Nota No.301 - DE

Asunto: Aguas Servidas de la Urbanización El Edén.

INFORME DE LA SITUACIÓN DE 4 PLANTAS DE TRATAMIENTO DE AGUAS RESIDUALES TIPO LODOS ACTIVADOS EN LA COMUNIDAD DEL EDÉN DE ARRAIJÁN

FECHA: 29 de Junio 2018

A. PLANTA 1

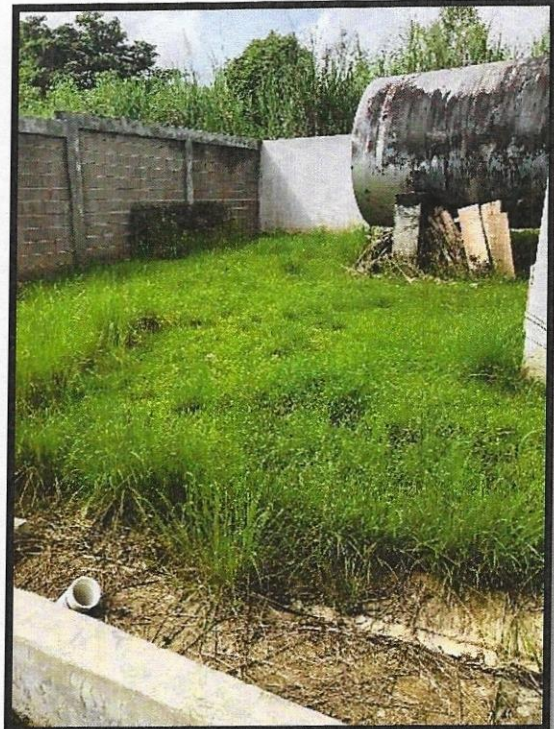
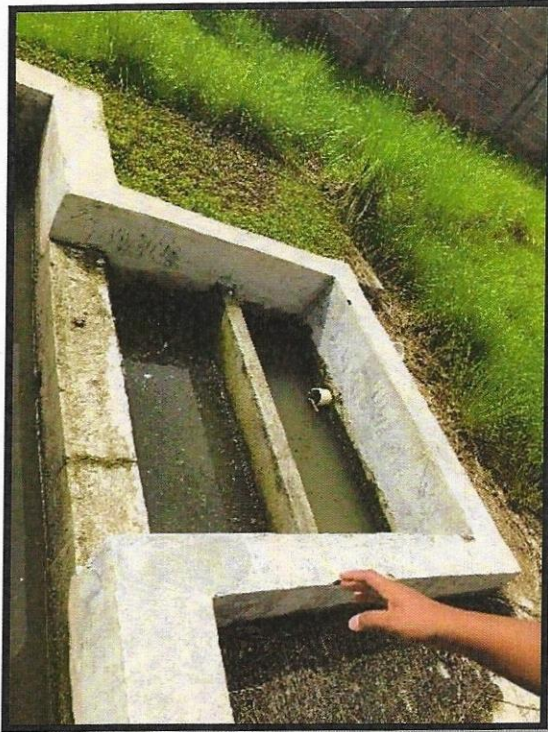
1. No hay sistema de rejas para remoción de sólidos grandes ni medianos.
2. No existe desarenador para retener partículas discretas;
3. El sistema de recolección de lodos es manual, si bien es techado, tiene un área de 1.2 m x 1.20 m y se ubica de tal manera que dificulta la tarea de recolección de los mismos.

4. El mismo sistema de lodos no está construido de manera completa, ya que le falta el material filtrante y sobre este el piso que permite su recolección para su disposición final.

5. Los lodos y las espumas pasan al reactor biológico, lo que arruina el proceso de tratamiento biológico ya que las espumas del jabón, adormecen a las bacterias, las que a su vez no comen la carga, y esto se traduce en tratamiento igual a cero.

6. El sistema de aireación original se dañó en algún momento y esto se corrigió colocando un soplador en una de las paredes del reactor biológico. Este soplador, estando en esta posición, produce que la mezcla del licor no sea homogénea y con esto, las bacterias nitrificantes (*Nitrobacter*) no realicen el trabajo de manera correcta.

7. No se sabe quién da mantenimiento, ni se cuenta con manual de operación.
8. El tanque de agua potable se encuentra en el predio de la planta a escasos 4 metros de distancia sin ningún tipo de separación mínima.

A.2 SISTEMA ELECTROMECÁNICO

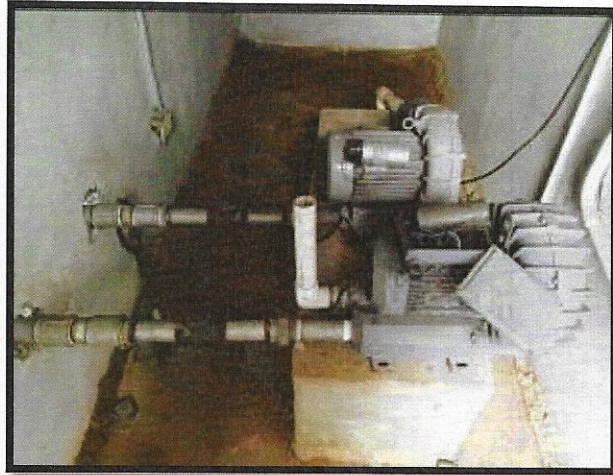
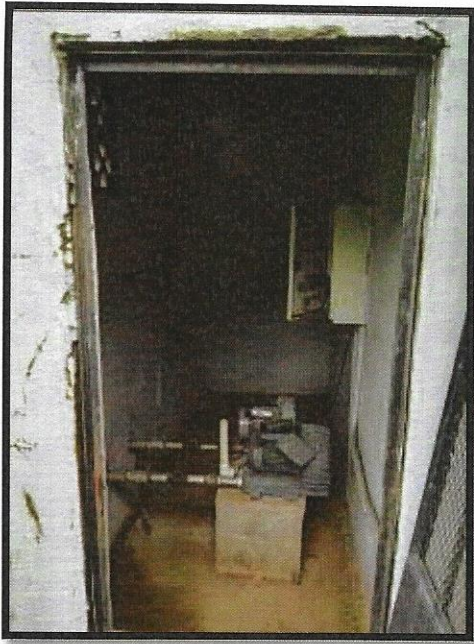
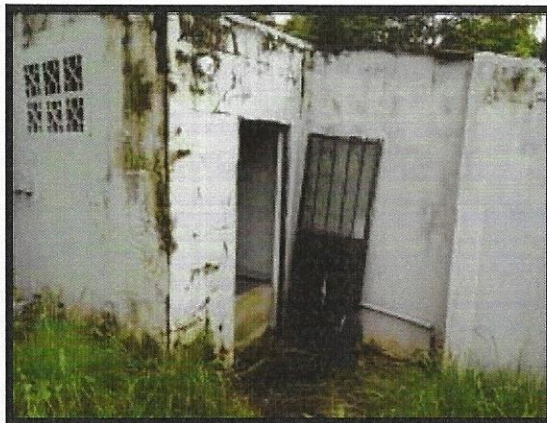
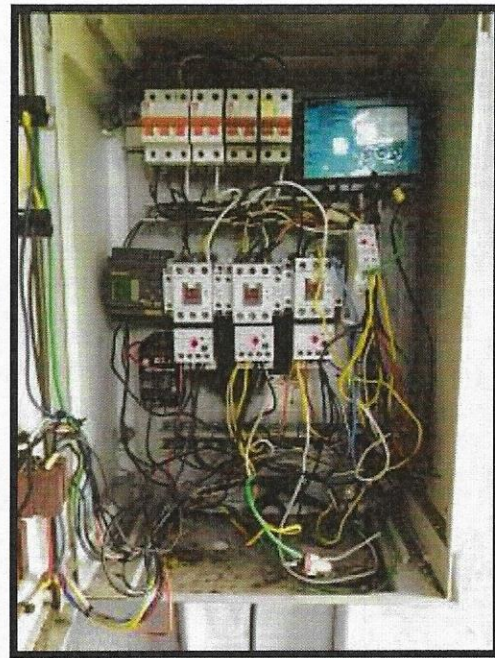
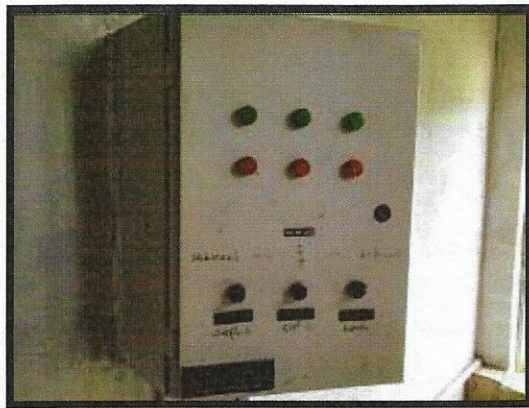
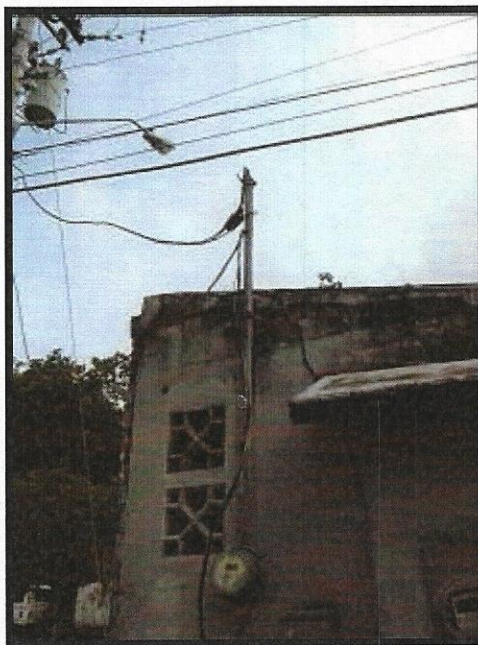
- Se tienen instalados dos motores y sopladores de los cuales solo uno se encontraba en funcionamiento y el otro motor no estaba alambrado.
- Los dos motores sopladores no tienen instalados los filtros de aire por lo que es presumible que los sopladores no se encuentre en las mejores condiciones mecánicas.
- El tablero de control deberá ser reubicado para poder realizar labores de mantenimiento de manera segura.

- El cuarto eléctrico no cuenta con ningún tipo de control de acceso por lo que los equipos no se encuentran protegidos del robo y vandalismo.

- Se debe corregir y ordenar el alambrado del cuarto de control.
- Se debe verificar que el aterrizaje presente y el nivel de resistencia a tierra sea el recomendado para evitar que los equipos y personal de mantenimiento sufran daños al momento de presentarse alguna descarga eléctrica.
- Se debe procurar que en el tablero no se puedan introducir roedores o reptiles que puedan afectar el funcionamiento produciendo daños en contactores y cableado que afecten la confiabilidad del sistema. Para esto se debe realizar el sellado del tablero de control.
- Se debe verificar y corregir que todos los indicadores de parada, puesta en marcha estén en funcionamiento al igual que las señales que controlan a los equipos.

- Se debe corregir la distribución eléctrica interna debido a que la instalación de la planta presenta dos cables de servicio o dos medidores de la compañía distribuidora.

B. PLANTA 2

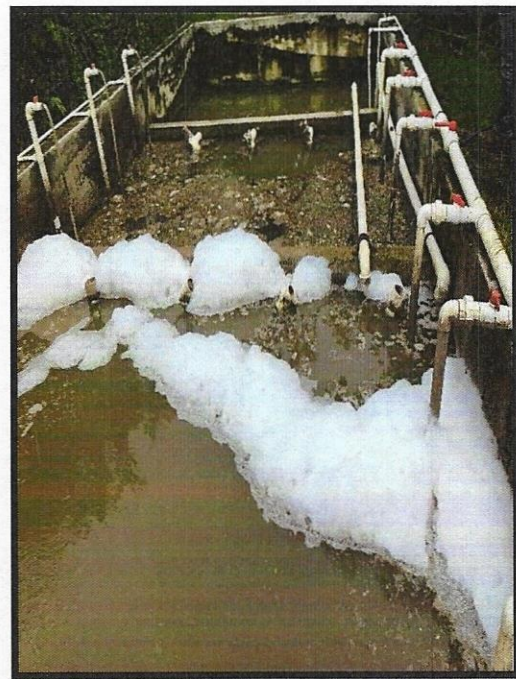
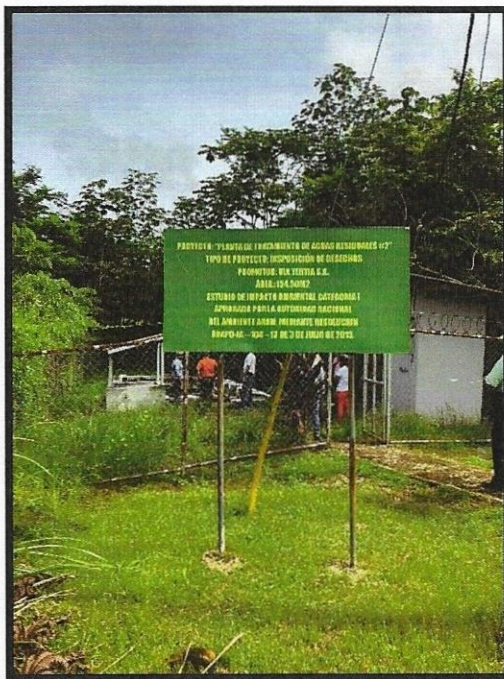
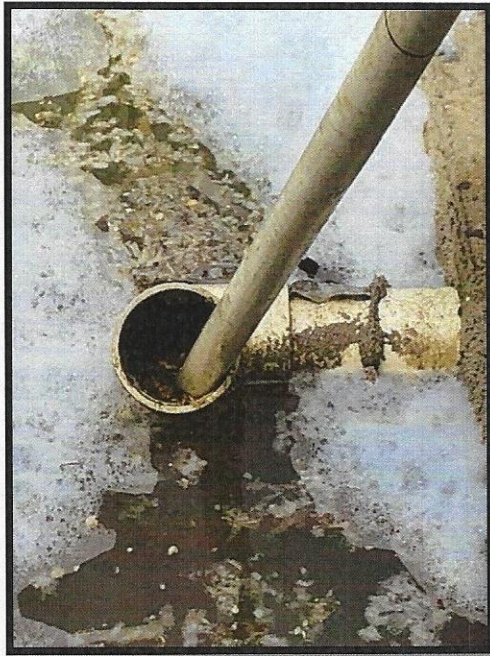
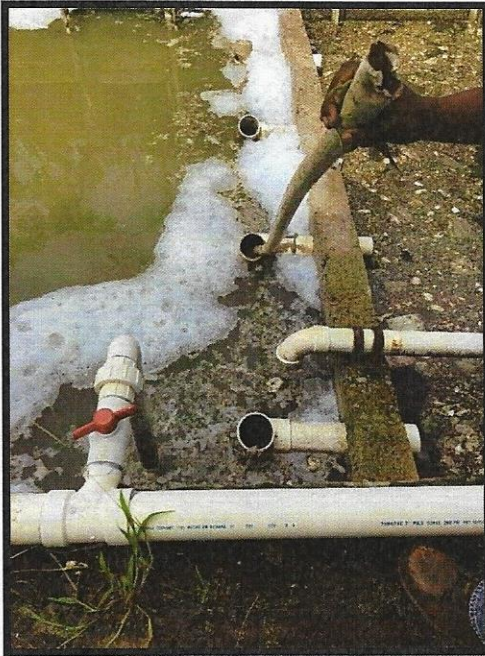
1. No hay sistema de rejas para remoción de sólidos grandes ni medianos.
2. No existe desarenador para retener partículas discretas;
3. El sistema de recolección de lodos es manual, si bien es techado, tiene un área de 1.2 m x 1.20 m y se ubica de tal manera que dificulta la tarea de recolección de los mismos.

4. El mismo sistema de lodos no está construido de manera completa, ya que le falta el material filtrante y sobre este el piso que permite su recolección para su disposición final.

5. Los lodos y las espumas pasan al reactor biológico, lo que arruina el proceso de tratamiento biológico ya que las espumas del jabón, adormecen a las bacterias, las que a su vez no comen la carga, y esto se traduce en tratamiento igual a cero.

6. Los tubos que permiten el pase de agua de un reactor al otro (dentro del gran reactor con aireación, se encontraban obstruidos y llenos de grasa, y solo funcionaba uno, lo que permitía no se derramara el agua fuera de los tanques.

7. El sistema de aireación se encuentra funcionando de manera intermitente donde equivocadamente se entra en un proceso de anoxia provocando malos olores

8. No se sabe quién da mantenimiento, ni se cuenta con manual de operación.

B.2 SISTEMA ELECTROMECAÁNICO

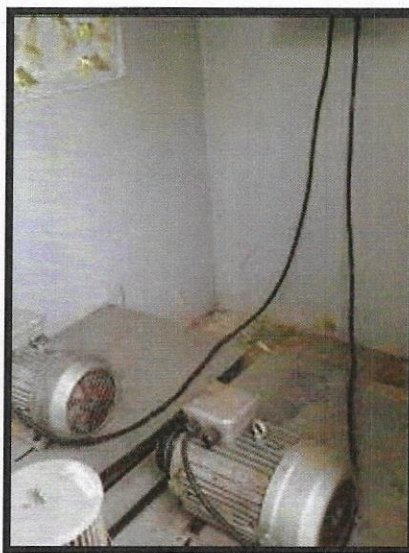
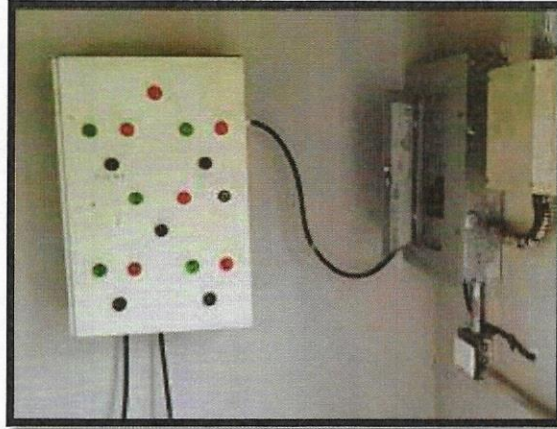
- La instalación #2 cuenta con dos motores instalados encontrándose uno de los dos motores en funcionamiento.
- Se encontró que los motores no cuenta con su guarda de protección necesaria por lo que se debe realizar su instalación debida.
- El espacio en la caseta de los motores no es lo suficientemente amplio necesario para efectuar labores de mantenimiento de manera segura.
- Se debe proteger los conductores de los motores entubando dicho conductores para evitar un daño en dicho alambrado y se vea interrumpido su funcionamiento.

- Se debe verificar que el aterrizaje presente y el nivel de resistencia a tierra sea el recomendado para evitar que los equipos y personal de mantenimiento sufran daños al momento de presentarse alguna descarga eléctrica.

- Se debe procurar que en el tablero no se puedan introducir roedores o reptiles que puedan afectar el funcionamiento produciendo daños en contactores y cableado que afecten la confiabilidad del sistema. Para esto se debe realizar el sellado del tablero de control.
- Se debe verificar y corregir que todos los indicadores de parada, puesta en marcha estén en funcionamiento al igual que las señales que controlan a los equipos.

- Se debe proteger los conductores entubando dicho conductores para evitar un daño en dicho alambrado y se vea interrumpido su funcionamiento.

C. PLANTA 3

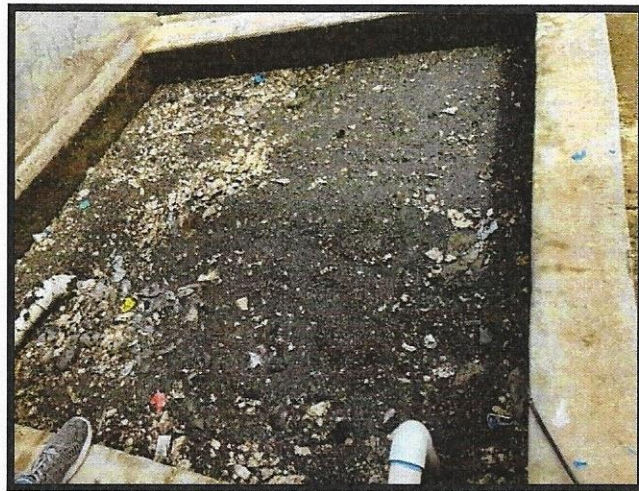
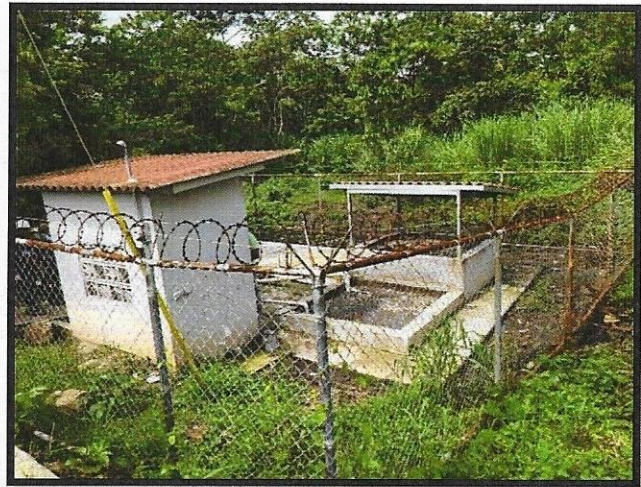
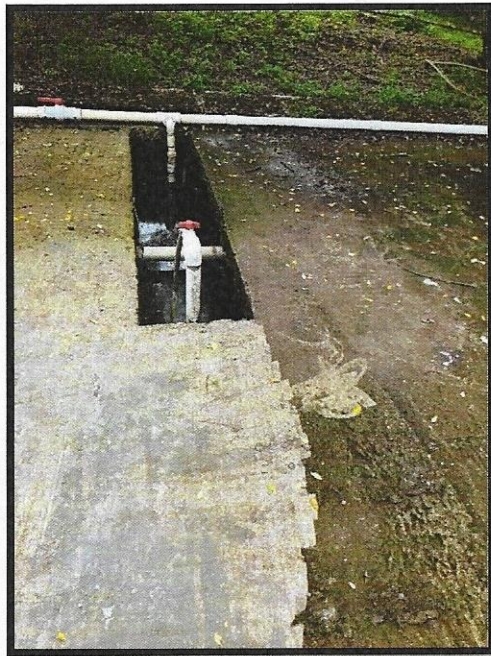
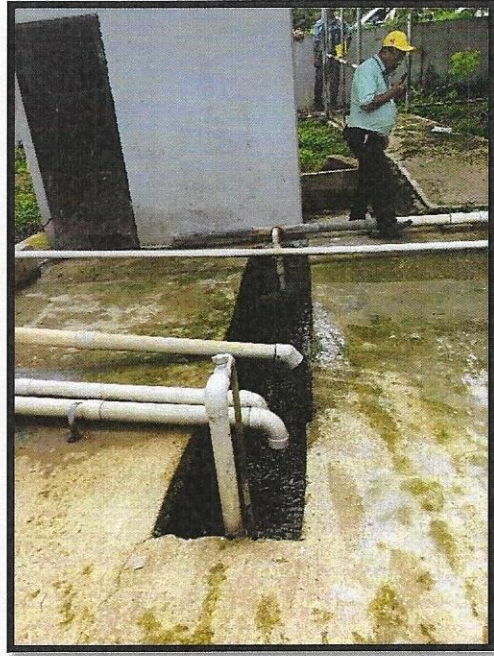
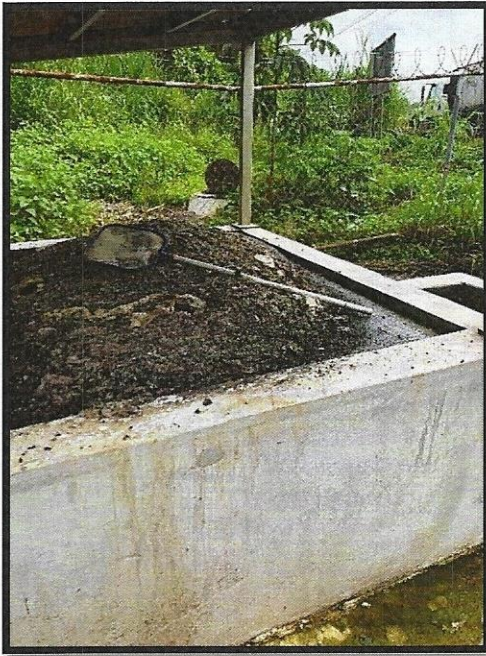
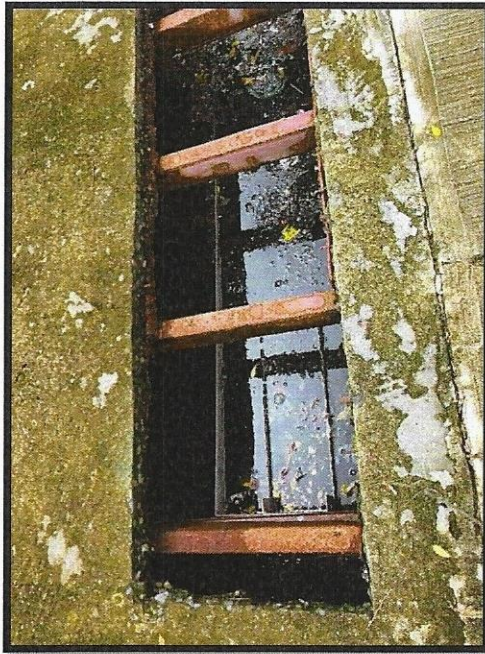
1. No hay sistema de rejillas para remoción de sólidos grandes ni medianos.
2. No existe desarenador para retener partículas discretas;
3. El sistema de recolección de lodos es manual, si bien es techado, tiene un área de 1.2 m x 1.20 m y se ubica de tal manera que dificulta la tarea de recolección de los mismos.
4. El sistema de aireación no funciona y se ha creado un sistema anaerobio-anóxico, altamente contaminante.
5. No se sabe quién da mantenimiento, ni se cuenta con manual de operación.
6. El sistema tiene una losa de concreto que imposibilita cualquier limpieza o reparación puntual, y la misma se encuentra en un estado de deterioro avanzado. Es peligroso pisar esa losa y sus aceros están expuestos y en franco deterioro.
7. Esta planta está contaminando más ella sola, que las dos anteriores juntas, vista la calidad de agua del afluente.

C.2 SISTEMA ELECTROMECAÁNICO

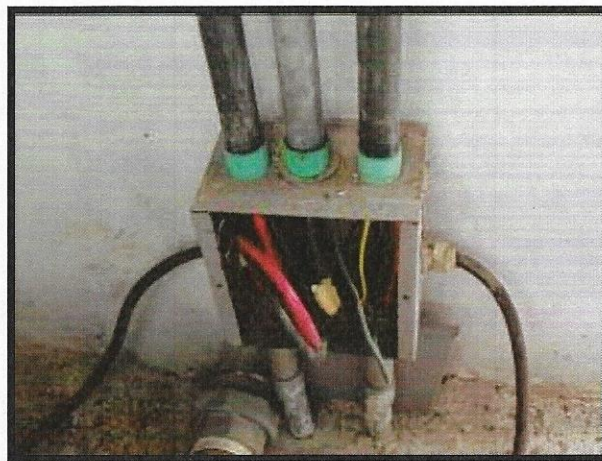
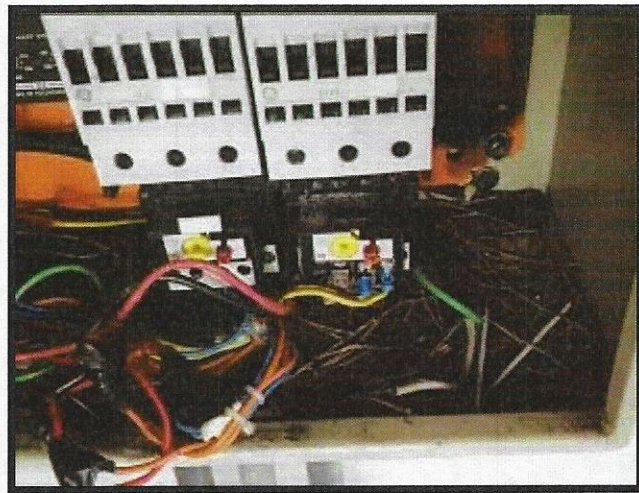
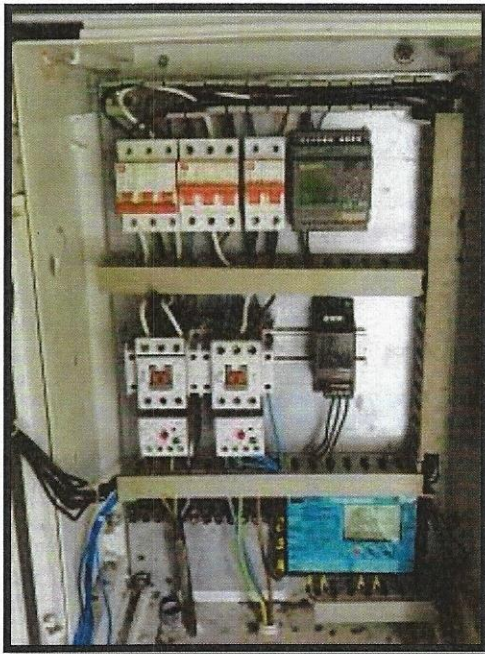
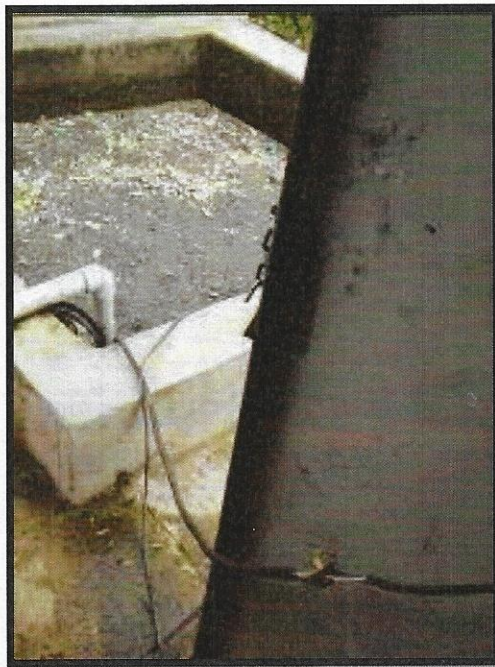
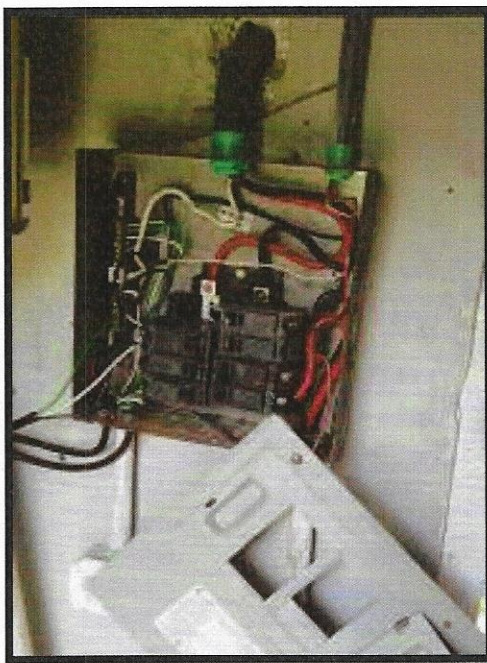
- Se debe reponer las tapas del tablero de medición, caja de paso y del interruptor principal para evitar un posible contacto con los terminales eléctricos.

- Se tienen instalados dos motores y sopladores de los cuales al momento de la inspección ninguno se encontraba en funcionamiento.
- Se encontró que los motores no cuenta con su guarda de protección necesaria por lo que se debe realizar su instalación debida.
- El espacio en la caseta de los motores no es lo suficientemente amplio necesario para efectuar labores de mantenimiento de manera segura.
- Se debe proteger los conductores de los motores entubando dicho conductores para evitar un daño en dicho alambrado y se vea interrumpido su funcionamiento.
- Se puede apreciar áreas manchadas de aceite que puede ser indicativo de mala condición mecánica de los equipos.
- Los filtros de aire de los sopladores se encuentran en condiciones no óptimas por lo que se hace necesario su reemplazo.

- Se debe verificar que el aterrizaje presente y el nivel de resistencia a tierra sea el recomendado para evitar que los equipos y personal de mantenimiento sufran daños al momento de presentarse alguna descarga eléctrica.
- Se debe procurar que en el tablero no se puedan introducir roedores o reptiles que puedan afectar el funcionamiento produciendo daños en contactores y cableado que afecten la confiabilidad del sistema. Para esto se debe realizar el sellado del tablero de control.
- Se debe verificar y corregir que todos los indicadores de parada, puesta en marcha estén en funcionamiento al igual que las señales que controlan a los equipos.

- Se encontró instalado un equipo de manera temporal.
- Los conductores del equipo instalado de manera temporal deben ser instalados en tuberías que protejan al conductor de daños mecánicos y sin empalmes dentro de la tubería.
- Se debe cerrar el tablero de distribución para que no se puedan introducir roedores o reptiles que puedan afectar el funcionamiento produciendo daños en contactores y cableado que afecten la confiabilidad del sistema. Para esto se debe realizar el sellado del tablero de distribución.
